## 2-316 Siegburg / Aufzug Bauteil C

# Stellungnahme zu Prüfauftrag "Aufzug in Bauteil C"

(Mögliche Standorte Aufzug, bei leichtem Tragwerkseingriff

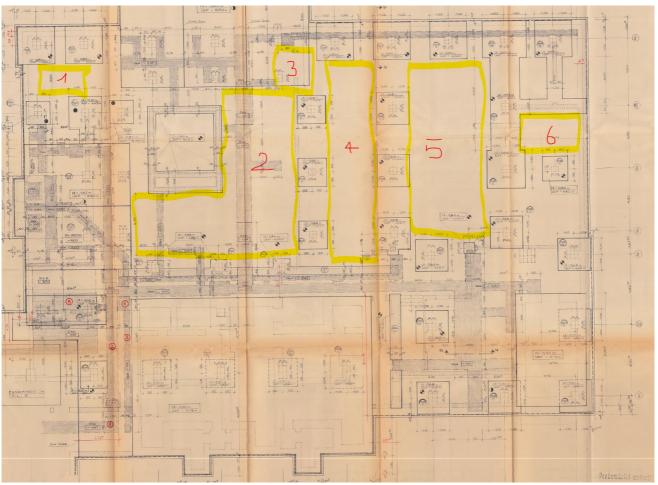
Der Eingriff in das Bestandstragsystem ist in zwei Tiefen möglich. Die Leichte Variante ist, den Aufzugsschacht außerhalb von Lastabtragenden Bauteilen zu errichten. Dies ist folgenden Bereichen möglich:

Die Nr. 1 liegt im Büro des EG , im Fraktionszimmer des 1.0G und im Müllraum des UG. Die Büroflächen im EG und 1.0G würden bei einer Umsetzung je ca. 16m² verlieren, da die Flächen zu den Fassaden nicht mehr nutzbar wären Im Bereich der Nr. 2 befindet sich in den Obergeschossen das Atrium. Eine Aufzug im Außenbereich ist möglich, muss jedoch aufgrund der Geometrieverändernden Form des Entwurfs mit dem Urheber abgesprochen werden. Zudem ist hier die Ausbildung einer thermischen Hülle erforderlich, die zusätzliche Kosten verursachen würde.

Nummer 3 durchschneidet Bürgermeisterbüro und Büro in den Geschossen 1.OG und EG. Im Bereich UG durchtrennt 3 den Fahrradkeller. Auch hier entfallen zusätzlich Flächen, da Teilflächen zur Fassade nicht mehr nutzbar wären.

Nummer 4 liegt im Zentrum des Bürgeramtes, im EG und in der Freifläche im 1.0G. Im UG Entfallen Umkleiden, die an anderer Stelle untergebracht werden müssten

Auch Nr. 5 Nummer 4 liegt im Bürgeramtes im EG. Im 1.0G im Bereich der Garderobe und Teeküche, die dann in Bereiche der Fraktionszimmer verlegt würden.

Der Bereich um Nr.6 hat die geringsten Auswirkungen auf den Entwurf, da nur wenige zusätzliche Flächen entfallen. Hier ist der Vorbereitungsbereich im UG betroffen, ein Büro im EG und die Ausformulierung der Nebenflächen im 1.0G.
